改善箇所説明図

リアシートのコントロールディスプレイ

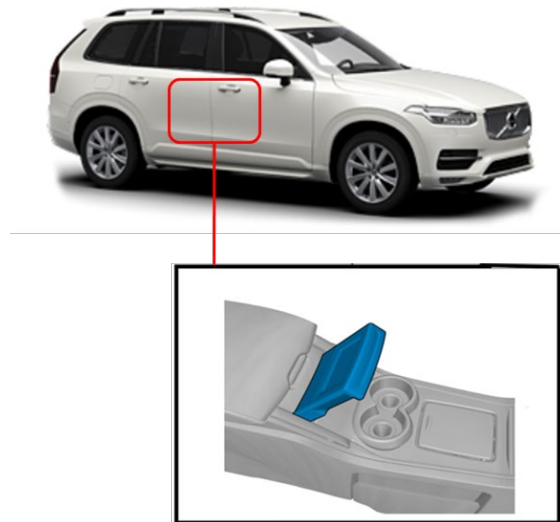
不具合発生箇所

後部座席から助手席のシート調整を行うコントロールディスプレイにおいて、制御プログラムが不適切なため、ディスプレイに水滴等が付着した状態でタッチパネルの操作を行った場合、タッチ操作を終了しているにも関わらず、操作が継続していると誤認することがある。そのため、助手席のシート調整が最大位置まで作動し続け、最悪の場合、乗員がケガをするおそれがある。

全車両、リアシートのコントロールディスプレイのプログラムを対策プログラムに書き替える。

運転者席側ドアアヒンジ取り付けボルト(上側)の頭に白ペンを塗布する。
